女川原子力発電所第2号機 工事計画審査資料					
資料番号	02-補-E-01-0100-6-1 改 <mark>3</mark>				
提出年月日	2023 年 <mark>6</mark> 月 <mark>9</mark> 日				
【凡例】	: 前回ヒアリング資料からの変更箇所

補足-100-6-1 残留熱除去系主要弁の弁体修理工事について

残留熱除去系主要弁の弁体修理工事について

女川原子力発電所第2号機 設計及び工事計画の変更認可申請 変更前後比較表 【E11-F004A, B, C 構造図】

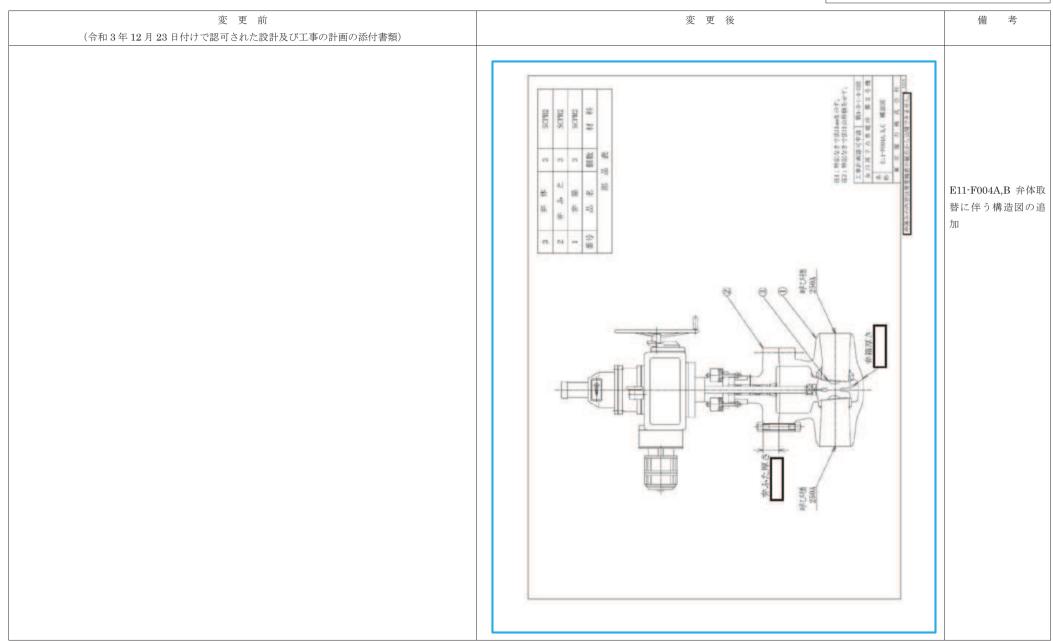
本資料は建設時に作図された設計図書であり,現在の最新版である。今回取替る弁体は本図面に基づき既認可済の弁体と同仕様(材料,寸法,重量) で製作しているため,令和3年12月23日付け原規規発第2112231号にて認可された設計及び工事の計画の添付書類(「管の耐震性についての計算書 (残留熱除去系)」および「管の応力計算書(残留熱除去系)」)へのインプットデータである弁総重量,弁本体の寸法および弁に設置している支持構 造物の位置等について変更はない。
